### Zusammenfassende Vorbemerkung

In der Erwidernng des Staatlichen Bauamtes Weilheim vom 20.03.08 auf die Klage des Bund Naturschutz vom 04.01.2008 nimmt der Vorhabensträger zum Themenbereich

Abb. 8: Ausschnitt um den Schmolzersee aus der Geologischen Karte von Bayern

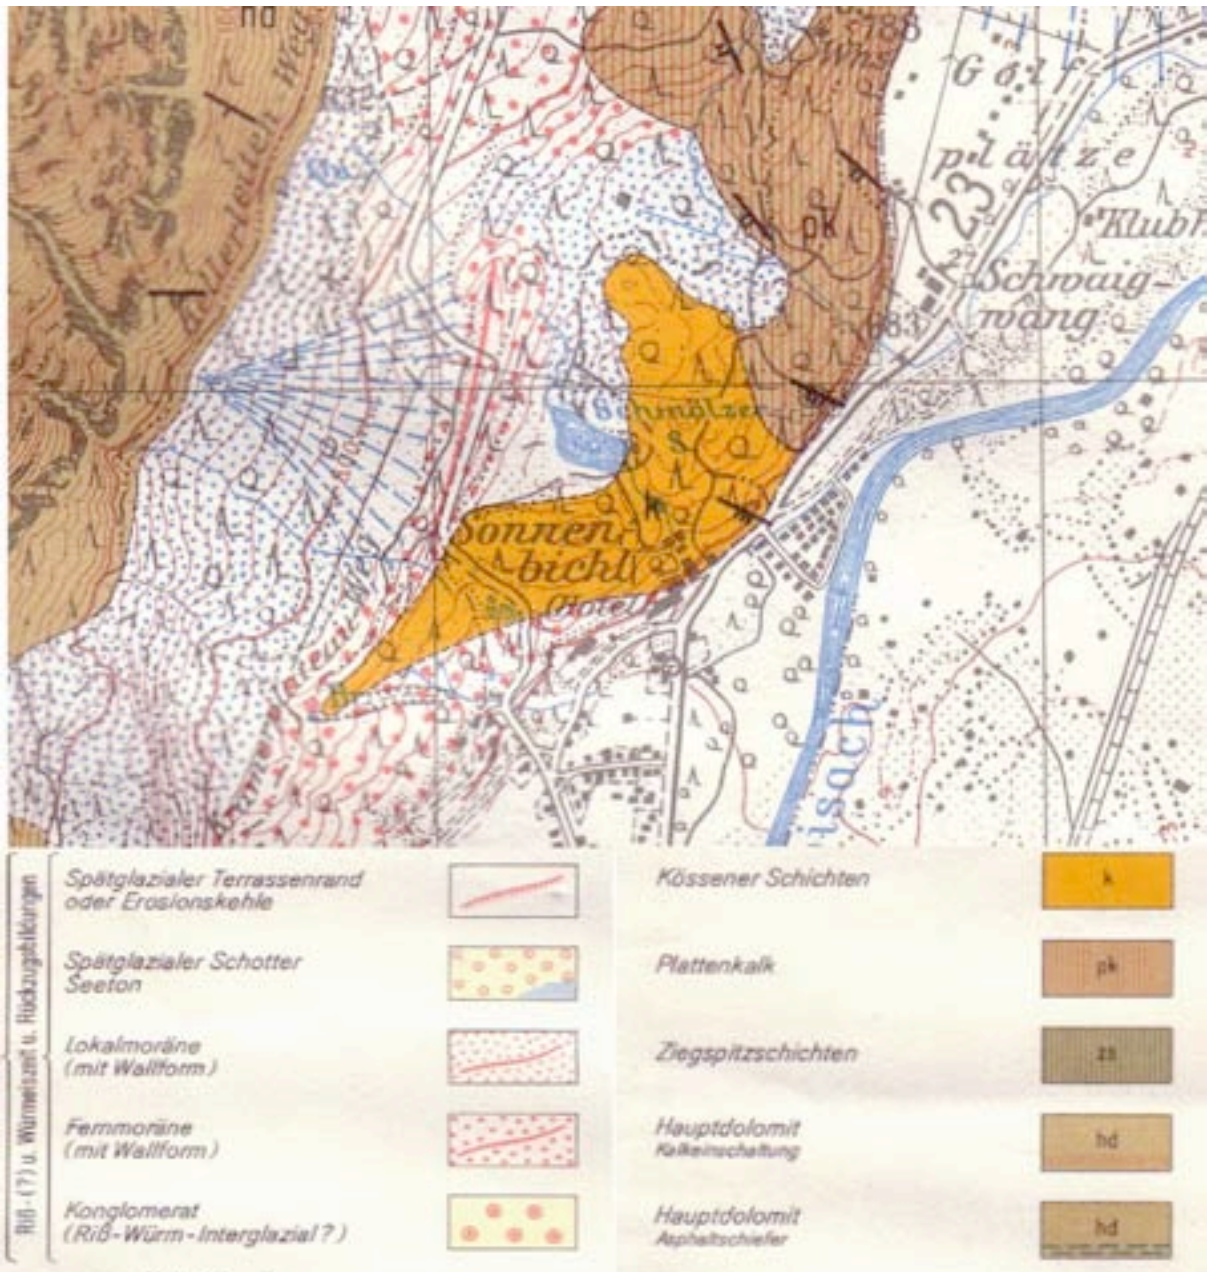
In der Geologischen Karte von Bayern (Blatt 8432 Oberammergau) wird dagegen differenziert zwischen Hangschutt, Verwitterungsdecke, Vegetationsdecke (blau gepunktet), Kössener Schichten und Fernmoräne (mit Wallform) (siehe Abb. 8).

Dies ist von Bedeutung, denn der See wird außer von der im hydrogeologischen Lageplan (Abb. 7) eingezeichneten gefassten Quelle GAP S 082 noch von einer Anzahl von nicht gefassten Quellen gespeist, die im hydrogeologischen Lageplan nicht eingezeichnet sind. Diese Quellen wurden anlässlich einer Begehung mit Prof. Spaun am 20.08.2008 kartiert. Die Quellen ziehen sich an der steilen Geländekante ca. 600 m nach Südwesten hin, weisen alle eine Temperatur von ca. 8 °C auf und liegen auf einem Quellhorizont von ca. 5 bis 10 m über dem derzeitigen Seespiegel (siehe Abb. 9).

In der in der Geologischen Karte von Bayern dargestellten Fernmoräne (mit Wallform) muss sich demnach in dieser Höhe ein Stauhorizont befinden, an dem die Quellen zum Austritt gezwungen werden.

Abb. 9: Am 20.08.2008 kartierte wesentliche Quellen mit freiem Austritt im Bereich Schmöldersee und Hangquellmoor. Die Anfangs- und Endpunkte sind gefasste Quellen. Zur Abschätzung der Entfernung, siehe Maßstab in der Karte.

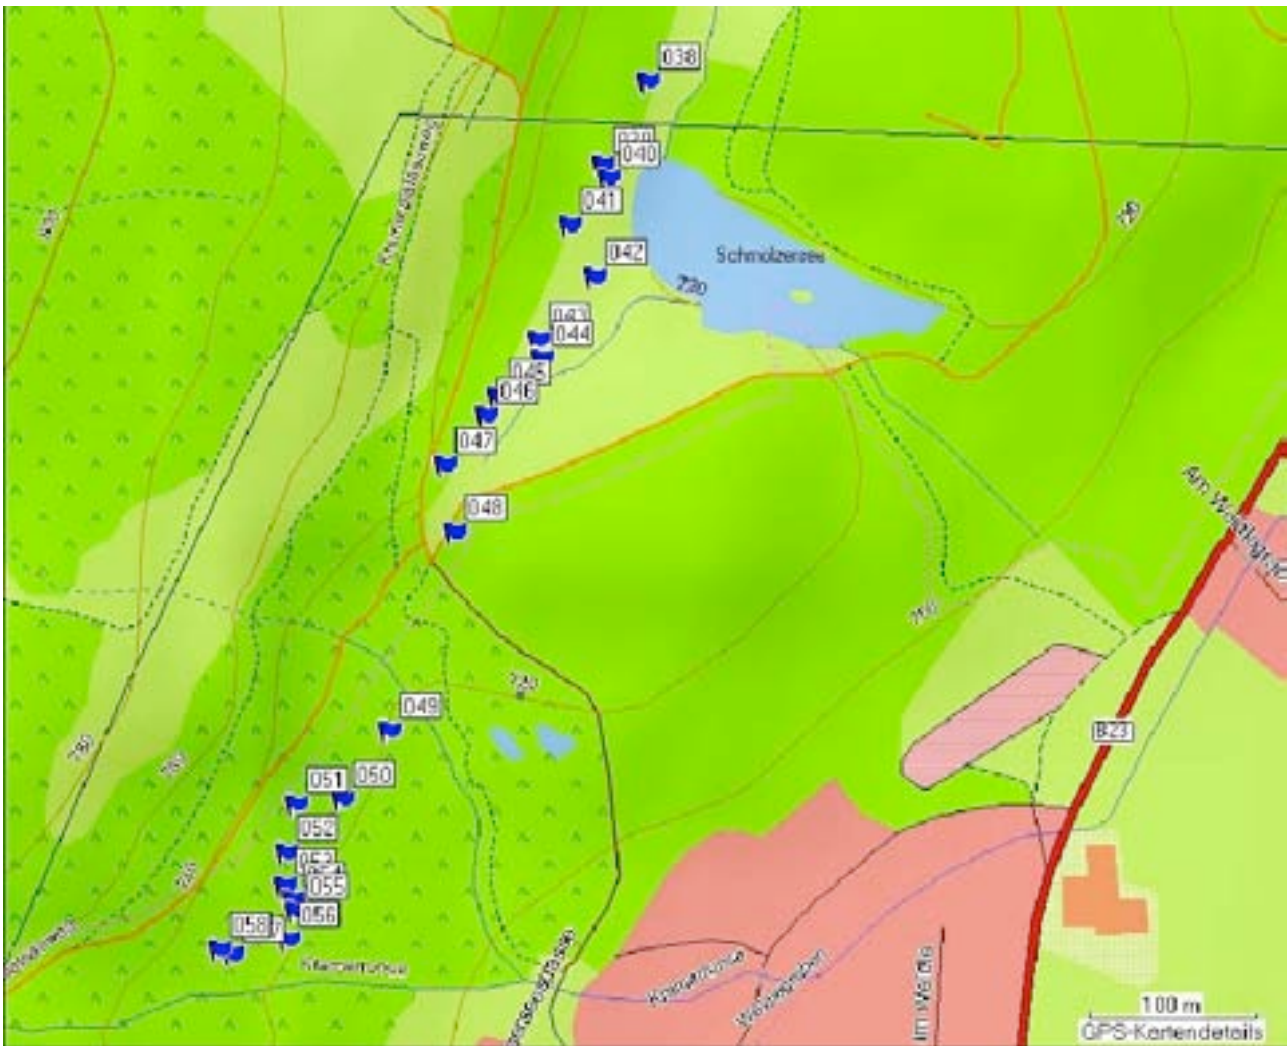
Es bleibt also das Geheimnis des „Vorhabensträgers“ wie angesichts dieser geologischen Gegebenheiten die BN-Tunneltrasse, die ca. 40 m unter dem Quellhorizont festes Felsgestein (Plattenkalk und Kössener Schichten) durchörtert und nahe am Bergfuß verläuft, die Hangquellen und den Schmöldersee gefährden soll.

Im Gegensatz zur BN-Trasse werden die Zuflüsse zum Schmöldersee und die Quellen des Hangquellmoores durch die Trassenführung der Plantrasse jedoch stark gefährdet.

Werden für die Quellmoore verantwortliche, abdichtende Schichten in diesem hydrogeologisch sensiblen Bereiche angeschnitten, so sind die Quellmoore als Zuflüsse zum Hangquellmoor und zum Schmöldersee auf das höchste gefährdet.
